東岡崎駅交通結節点整備検討会の内容をお伝えします

東岡崎駅交通結節点整備の基本方針がまとまりました。

1月30日(火)午後1時30分より、岡崎市職員健保会館で第4回東岡崎駅交通結節点整備検討会が開催されました。第3回までの結果を踏まえて、事務局から提案した修正や追加事項のうち、主に自動車動線処理・ネットワークや道路網に関して議論が交わされ、駅前広場整備に必要な面積、交通ネットワーク処理、駅前広場の立体化、駅舎の橋上化などの基本方針がまとまりました。市では、3月13日(火)午後7時から、岡崎市福祉会館6階大ホールで基本方針説明会を開催します。来年度には、自由通路の設置や駅舎の橋上化などの実現可能性を探るための基礎的な調査を行うとともに、駅周辺整備事業実現のための効率的効果的な事業化手法等の検討を行い、来年3月には、東岡崎駅周辺整備事業のイメージを皆様にお示しできるよう積極的に取り組んで参ります。

交通分散の方向性

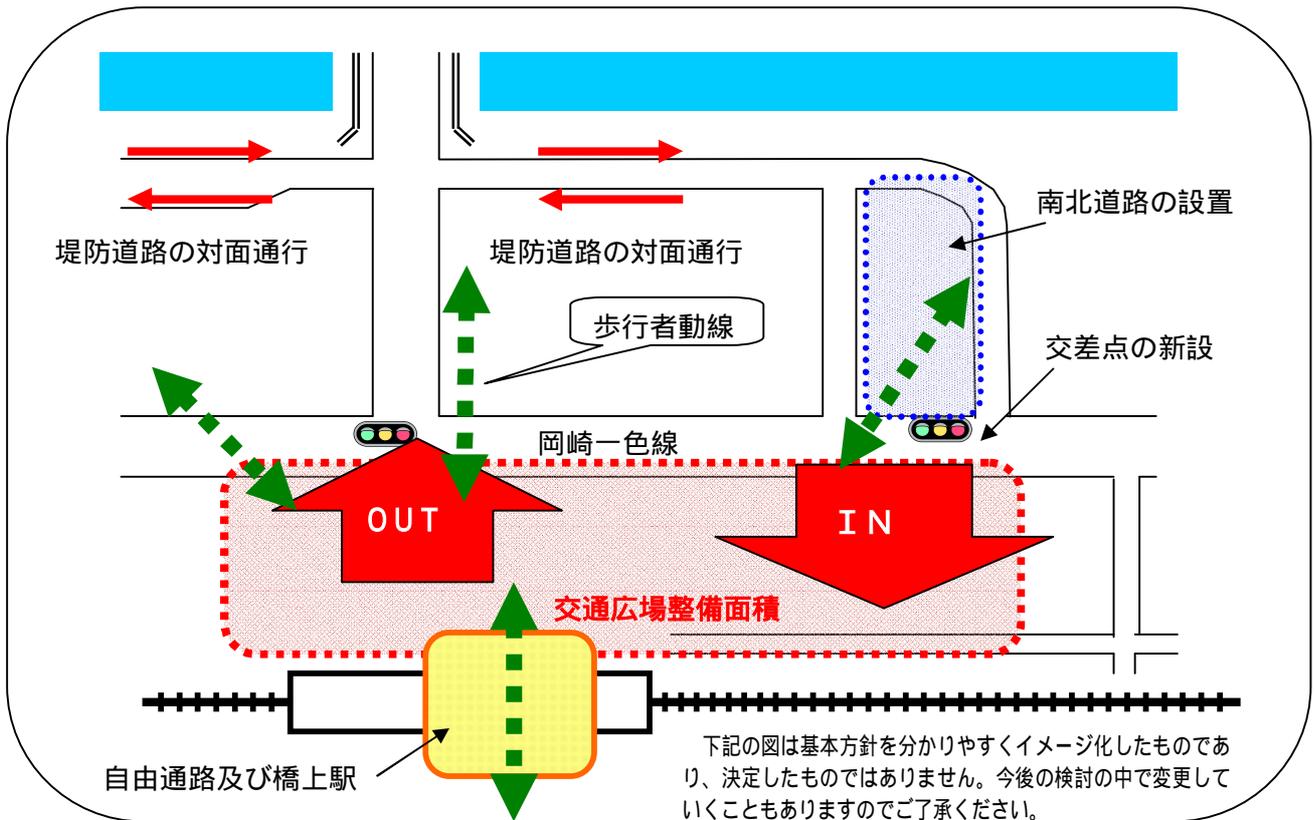
当初、駅北側の岡崎一色線の渋滞緩和のためには、通過交通と駅へアクセスする自動車交通の分散が必要であり、そのためには乙川堤防道路を対面通行として駅へアクセスする一般車とバスが走ることで提案していました。

しかし、駅周辺の総代や商店街代表者で組織する「東岡崎駅周辺整備研究懇談会」の代表者から、研究懇談会の総意として「乙川の桜並木に有害である」「景観的に良くない」「市民の通り道であり危険」との意見が報告されました。

また、名鉄バスからも「南方面から北方面へ向かうバスが、乙川堤防道路を經由してバスターミナルへ入ることは遠回りになり、バス利用者の利便性を欠く」との意見もありました。

これらのことを考慮し、検討会では、基本方針を「地域の環境保全や公共交通利用者の利便性の観点から、最適なバス経路及

び一般車経路を検討する」に変更し、バスが堤防道路を通らなくても一色線の混雑の解消がされるような経路ができるのであれば、それを取り止めることもできるようになりました。

(1) 交通ネットワークに関する基本方針

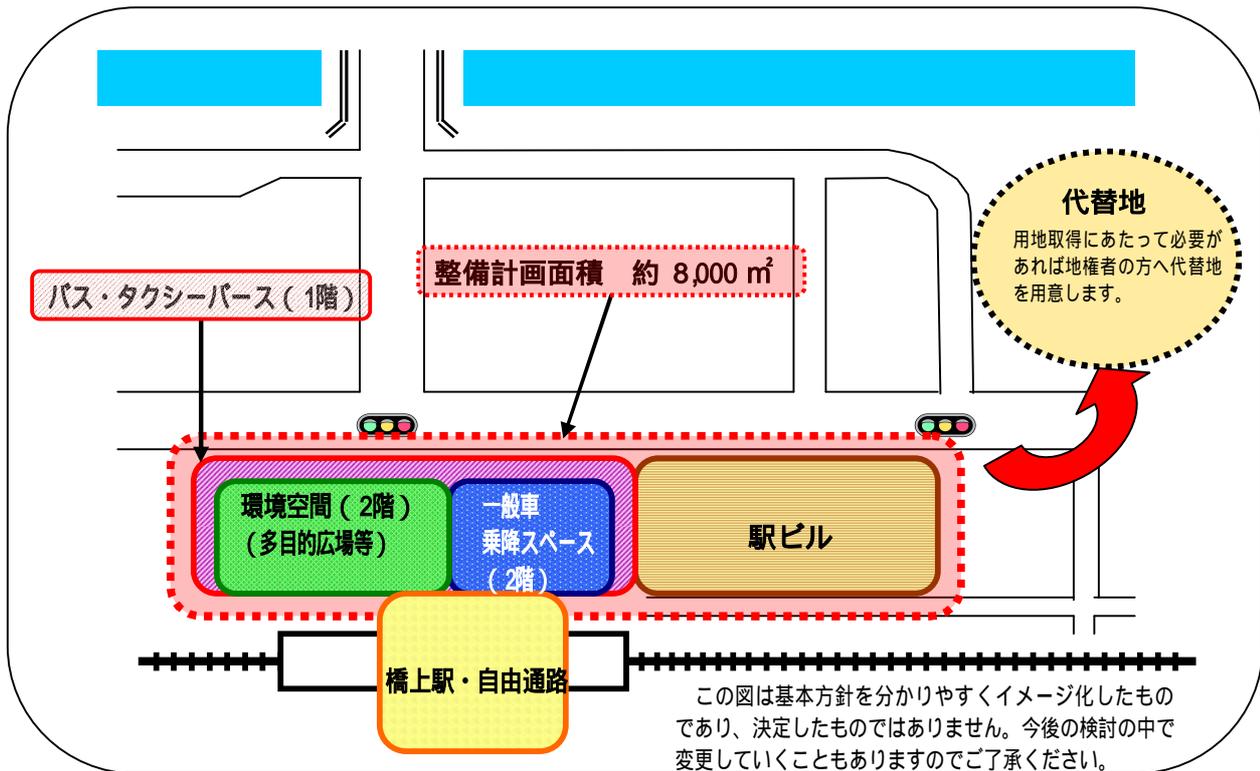
質 バスを堤防道路に走らせる前提から(現行どおり)岡崎一色線に入るわけなので、(必ずしも東側新設交差点から入るわけではないので)「バス・タクシーと一般車の入口と出口を分離する」という基本的な考えだけで、あえてINとOUTの位置を東と西に限定する必要はないのではないか。また、一般車の駅前広場内の動線や昇降場所について位置まで限定する必要があるのか。

質 自動車交通を分散させるということだが、バスの最適路線が決まったら、そこは一般車は通さないということなのか。

意 地域で生活道路として使われている部分の利便性が今より落ちるといった懸念がある。その代替させる道路があるかどうか

である。バス優先と言いながら極端に優先度を高めるのは生活道路利用者の理解を得ることは困難である。

質 「最適なバス経路と一般車経路」にするには、例えば(東側入口で一般車の)右折禁止という規制も含まれることになるが、交通円滑化あるいは公共交通にある程度優先権をもたせる意味で規制は可能なのか。

回 バスの経路が当初の堤防道路から変わる可能性がでてきたが、全く排除したわけではない。駅前の岡崎一色線の混雑を解消するためにどうするかを考えると候補に上がってくる可能性はある。入口と出口の分離はするとして、バスの動きは右回りが通常であることを考慮して東側が「IN」、西側が「OUT」でよいと思う。

回 自由度が高まるので、検討会の結論にしたがって、一般車の駅前～昇降場所についての記述は削除する。

回 基本方針の中で「地域の環境保全や公共交通利用者の利便性の観点から最適なバス路線と一般車経路を検討する」と変更する。「地域の環境保全」の中には「地域住民の生活が確保されているという前提のもとに公共交通が優先される」という意味も含まれている。

回 車の流し方、また事故防止の観点で、場所的に検討することは可能だと思う。
